Teigahverfi

TEIGAHVERFI, staðgreinir 1.360-1.365

Breyting á deiliskipulagi vegna staðsetningu grenndargáma við Sigtún

Varðar: Teigahverfi, breyting á deiliskipulagi vegna Sigtúns 42.

TILLAGA AÐ BREYTTU DEILISKIPULAGI mvk. 1:1000

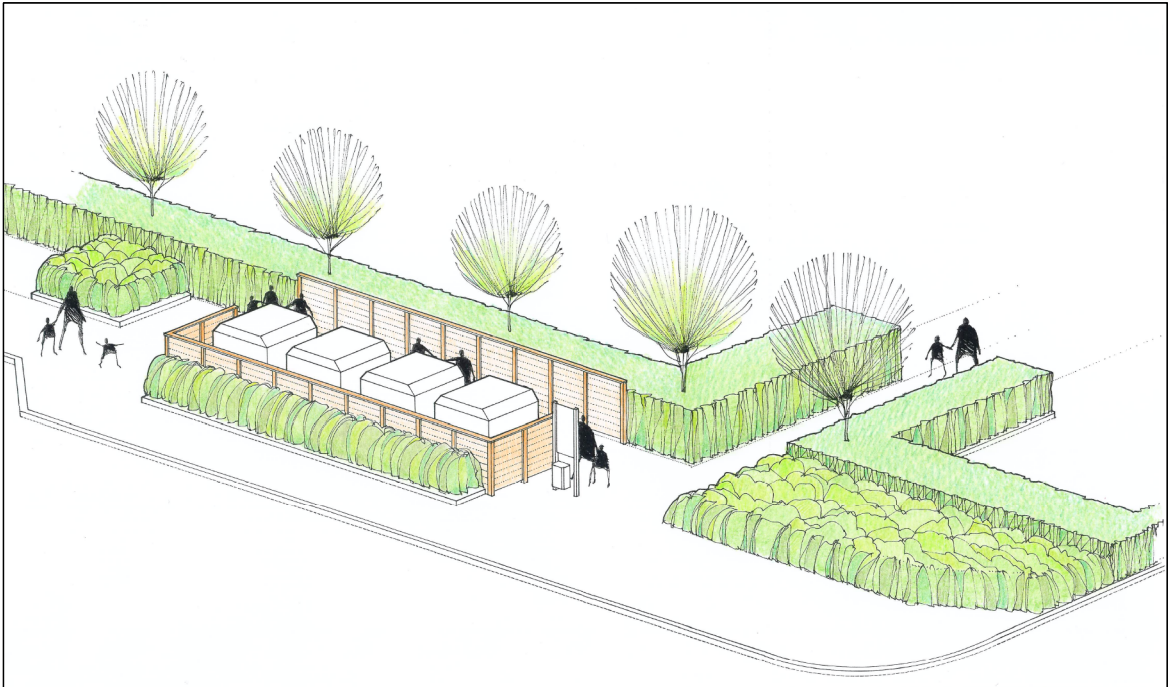
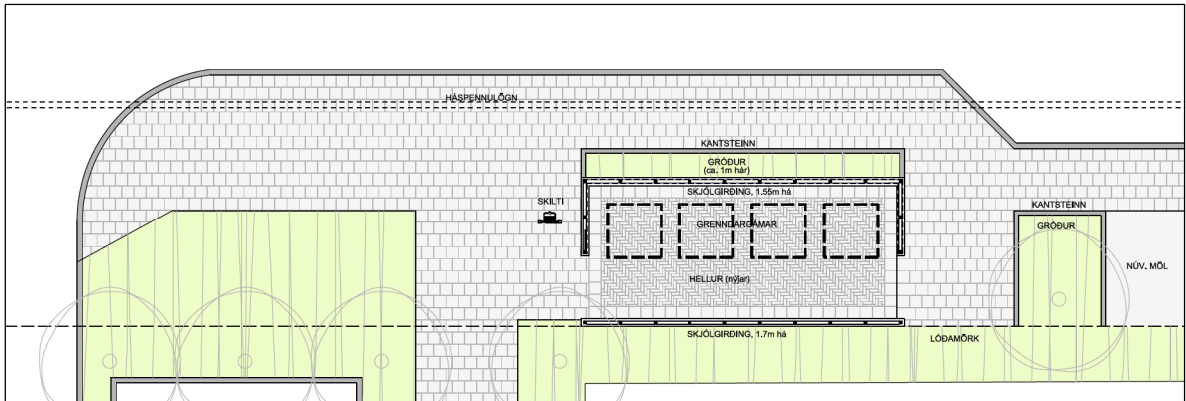
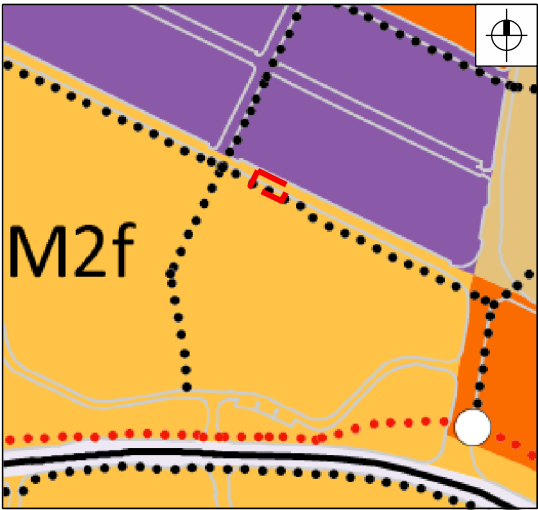
Í upplýsingaskjali sem sent var eigendum fasteigna kemur fram að til að tryggja aðgengi losunarbíls sé gert ráð fyrir að 3 bílastæði við hana verði fjarlægð og því fækki bílastæðum úr 9 stæðum í 6 stæði, samkvæmt uppdrætti Hornsteina arkitekta ehf, dags 28. apríl 2020. Á hinn bóginn kemur fram í [tillögum að deiliskipulagi vegna staðsetningar grenndargáma](#) að til að tryggja aðgengi losunarbíls sé gert ráð fyrir að 4 bílastæði verði fjarlægð. Þótt þarna muni aðeins um eitt bílastæði þá eru í dag yfirleitt öll þessi bílastæði upptekin og oftast en ekki hafa íbúar lagt í stæði sem tilheyra eigninni Sigtúni 42. Áður en ráðist er í framkvæmdina og fari svo að grenndarstöð verður sett fyrir framan Sigtún 42 þá þarf að liggja nákvæmlega fyrir hvort stæðin eru 3 eða 4 eða mögulega fleiri sem fara undir stöðina. Eins þarf að vera liggja fyrir hvort væntanleg grenndarstöðin fari inn á lóð Sigtúns 42. Kynninguna þarf að bæta til muna en eins og sjá má á mynd frá Reykjavíkurborg tekur sambærilegt gámasvæði yfir töluvert meira rými en 3-4 bílastæði. Þau eru nærri lagi 5-6.

Samkvæmt teikningum Hornsteina arkitekta er stöðin nánast við innkeyrslu Sigtúns 42 þannig að aðgengi bæði gangandi og akandi fólks versnar til muna. Bæði leikskóli og grunnskóli er í næsta nágrenni við Sigtún og fara börn í misstórum hópum um svæðið. Eins og sjá má myndinni hér fyrir framan er grenndarstöð lítið fyrir augað og spillir heildarmynd götunnar.

Í tillögunni er gert ráð fyrir að um fjögur bílastæði víki fyrir nýrri grenndarstöð og hún staðsett þar sem tillagan gerir ráð fyrir á uppdrætti. Tæming á grenndarstöð er mjög mismunandi eftir notkun

Grenndarkynnt tillaga

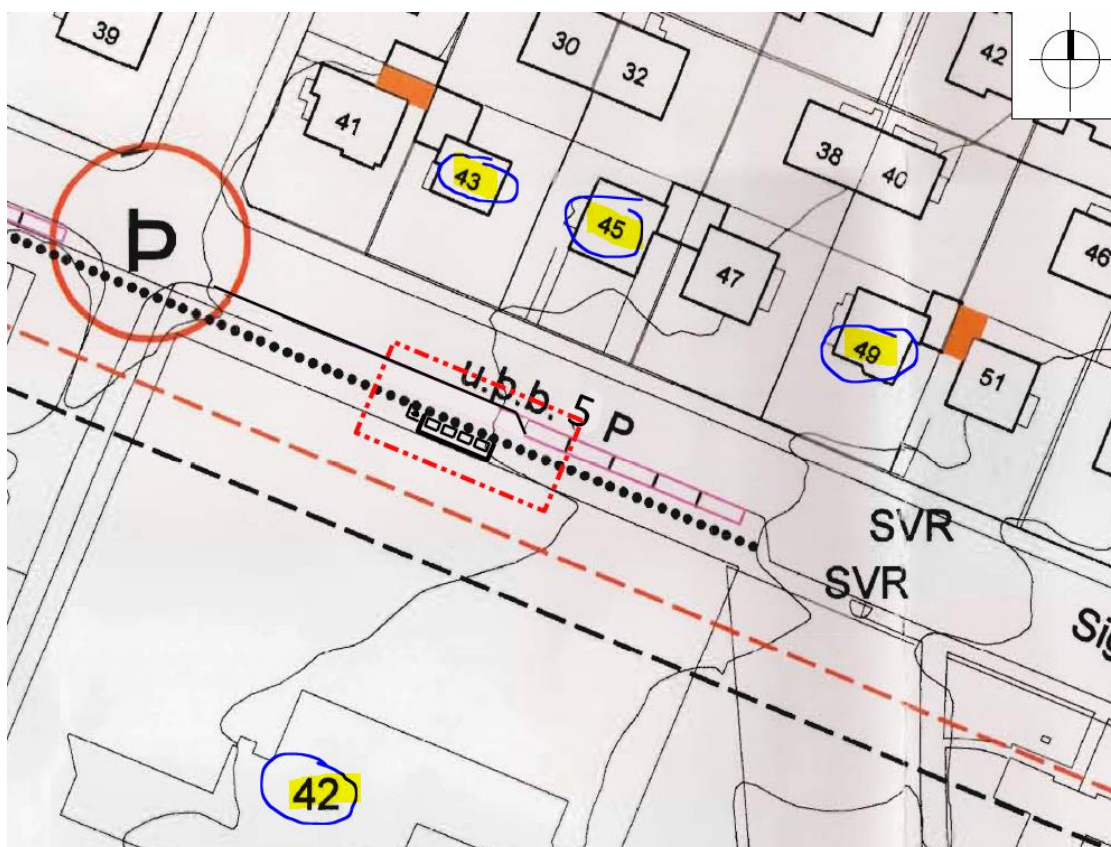
- 1) **Lilja Þorgeirsdóttir, Gerður Guðjónsdóttir og Auður Inga Þorsteinsdóttir f.h. eigenda að Sigtúni 42 dags. 15. október 2020. Athugasemd:** Eigendur við Sigtún 42 meta svo að umrædd framkvæmd og skipulagsbreyting leiði til verðryrunar á þeirra eign með tilkomu grenndarstöðvar. Finnst gæti ósamræmist við tillöguna hvort 3-4 bílastæði fækki við að grenndarstöð komi í stað bílastæða auk þess sem grenndarstöðin spillir heildarmynd götu og að aðgengi gangandi og akandi fólks við Sigtún 42 versni til muna. Grenndarstöð þarna eykur umferð á götunni sem er þröng og eykur slyshættu auk þess að grenndarstöð leiðir til sóðaskaps fyrir nærumhverfið. Vilja athugasemdaraðilar að grenndarstöð verði færð annað í götunni, ýmist sunnar eða norðar nær hringtorgi þar sem þau telja betra aðgengi að stöðinni. Finnst jafnframt að smíða eigi svo til lokaðan vegg utan um grenndargámana til að hindra að þeir sjáist frá vegi og nærliggjandi húsum.

- 2) **Ólafur Örn Ólafsson og Þórunn Margrét Gunnarsdóttir dags. 18. október 2020. Athugasemd:** Íbúar og eigendur við Sigtún 49 velta fyrir sér hvort grenndarstöð (djúpgámar) við Hrístateig sé ekki nægjanlegt fyrir hverfið í heild og þá jafnframt hvort standi til að hafa djúpgáma við Sigtún eða hafa "ljóta og fyrirferðamikla yfirborðsgáma" eins og var við Hrístateig og koma þeim fyrir annars staðar. Finnst ekki mikil þrýði af grenndargámum í umhverfinu og benda á stöðina við Hátún í því samhengi. Ef þörf er á annarri grenndarstöð í hverfinu þá ætti að koma henni fyrir þannig að hún blasi ekki beint við stofugluggum fólks til lítils þrýði fyrir götumyndina í Sigtúni og benda þau td. á bílastæðin við Laugardalsvöll í því samhengi þar sem væri þægilegt að að labba eða keyra, og þau bílastæði eru illa nýtt og nóg pláss. Helsta vandamál Sigtún milli Gullteigs/ Reykjavegar er umferð og hraðakstur og það vandamál mun ekki minnka við þessa fyrirhugaða breytingu heldur vex frekar og þá með aukinni slyshættu. Finnst íbúum þarna að staðsetning grenndarstöðvar illa staðsett m.t.t. hraða og magn umferðar um götuna og telja að fyrirhuguð grenndarstöð auki enn frekar umferð um götuna með aukinni slyshættu.

- 3) **Kristinn Einarsson dags. 19. október 2020. Athugasemd:** Íbúi og eigandi við Sigtún 43 telur að málsmeðferð tillögunar verði frestað meðan yfirstandandi Covid faraldur kemur í veg fyrir eðlilegt samráð milli eigenda og skipulagsins. Finnst augljóst að uppgæfin fylgiskjöl hafi ekki verið fullnægjandi til að taka afstöðu til málsins, auk þess sem ekki var hægt að halda samráðsfund með aðilum á þessu tímabili kynningar. Óskað er eftir að staðsetning fyrirhugaðrar grenndarstöðvar verði skoðuð nánar t.a.m. við Engjateig. Finnst aðila augljóst að núverandi tillaga um staðsetningu grenndarstöðvar muni lækka og rýrna virði fasteigna í a.m.k. sjö húsum við Sigtún vegna ónæðis og óþrýði af grenndargámunum. Í versta falli verði skoðað að notaðir verði djúpgámar á fyrirhugaðri grenndarstöð við Sigtún í stað mjög áberandi og ljótra yfirborðsgáma, sem munu í ljósi reynslunnar safna að sér rusli o.fl.

- 4) **Hákon Þór Sindrason, dags. 19. október 2020. Athugasemd:** Íbúi og eigandi við Sigtún 45 tekur undir athugasemdir og ábendingar í bréfi Kristins Einarsson hér að framan (íbúa við Sigtún 43), og fer jafnframt fram á að afgreiðslu skipulagstillögu verði frestað og haldinn fundur með íbúum í Sigtúni. Auk þess vill athugasemdaraðili fá upplýsingar um tilgang og markmið með þessari grenndarstöð og finnst jafnframt ansi stutt í aðrar sambærilegar stöðvar, 6-800 metrar. Spyr sig hver er umsjónarmaður grenndarstöðva og hversu oft er komið á svæðið til að tæma.

5) Guðrún Einarsdóttir dags. 19. október 2020. Athugasemd: Íbúi og eigandi við Sigtún 43 tekur heilshugar undir ábendingar, athugasemdir í bréfi Kristins Einarsonar hér að framan (íbúa við Sigtún 43), athugasemd nr. 3.

Svör: Um eðlilegt samráðsferli hefur verið að ræða við afgreiðslu á skipulagsbreytingu. Tillagan var grenndarkynnt og athugasemdarfrestur tilgreindur. Ekki var talin ástæða til að halda sérstakan samráðsfund þó slíkt sé alltaf mögulegt, en sökum samfélagslegra aðstæðna þá var það ekki gert í þessu tilviki og er ekkert óeðlilegt við það.

Staðsetning grenndarstöðvar var valin í samráði við skrifstofu umhverfisgæða sem heldur utan um málflokkinn um grenndarstöðvar á Umhverfis- og skipulagssviði. Til er kort sem sýnir æskilega dreifingu grenndarstöðva og er talað um að ekki séu lengra en 500 m í hverja stöð. Næstu stöðvar í hverfinu eru við Laugalæk og Laugardalslaug sem eru í yfir 500 m fjarlægð frá þessum hluta Teigahverfis. Þessi stöð myndi því þjóna mikilvægu hlutverki og fylla upp í það “gat” sem vantar í núverandi net grenndarstöðva á þessu svæði. Sjá kort aftast sem sýnir fjarlægð frá ákveðnum heimilisföngum í grenndarstöð. Jafnframt hlaut hugmynd um fjölgun grenndarstöðva í Laugardalshverfum, kosningu í hverfakosningunum Hverfið mitt, verið er að uppfylla þá kosningu með þessari breytingartillögu. Aðrar mögulegara staðsetningar fyrir grenndarstöð í hverfinu voru skoðaðar, en þær uppfylltu t.a.m. ekki skilyrði um aðgengi sorphirðubíla o.fl. með góðu móti, auk þess sem fyrirhugaðar eru framkvæmdir og uppbygging við gömlu Blómavalslóðina og erfitt að snúa þar bíl við í götu þar sem um er að ræða botnlangagötu. Einnig var fallið frá annarri staðsetningu við Engjateig m.a. vegna fyrirhugaðra framkvæmda vegna undirganga undir Reykjaveg. Ekki er um annað borgarland að ræða á þessu svæði sem býður upp á gott aðgengi fyrir losunarbíla.

Varðandi útlit stöðvarinnar og sjónræn áhrif þá er fyrirhugað að hún verði með skjólveggjum og er stefnt að því að gróðursetja umhverfis hana til þess að mýkja sjónræn áhrif hennar. Fyrirhuguð stöð er staðsett í góðri fjarlægð frá Ásmundarsafni og ætti því ekki að rýra andrými safnsins. Núverandi göngustígur verður ekki rofinn heldur verður stöðin staðsett á borgarlandi sunnan megin við stíginn, þar sem nú er möl. Varðandi athugasemdir um að setja frekar djúpgáma á þessum stað þá er kostnaður við það mun hærra en það framkvæmdafé sem var kosið um í hverfakosningunum og er áætlað í það verkefni og framkvæmdir. Jafnframt gerir stefna aðalskipulagsins ráð fyrir því að djúpgámar séu settir þar sem byggðin er hvað þéttust og plássið af skornum skammti, t.d. eins og við Laugalæk/ Hrístateig þar sem nánast ekkert borgarlandi er í boði fyrir uppbyggingu á grenndarstöð.
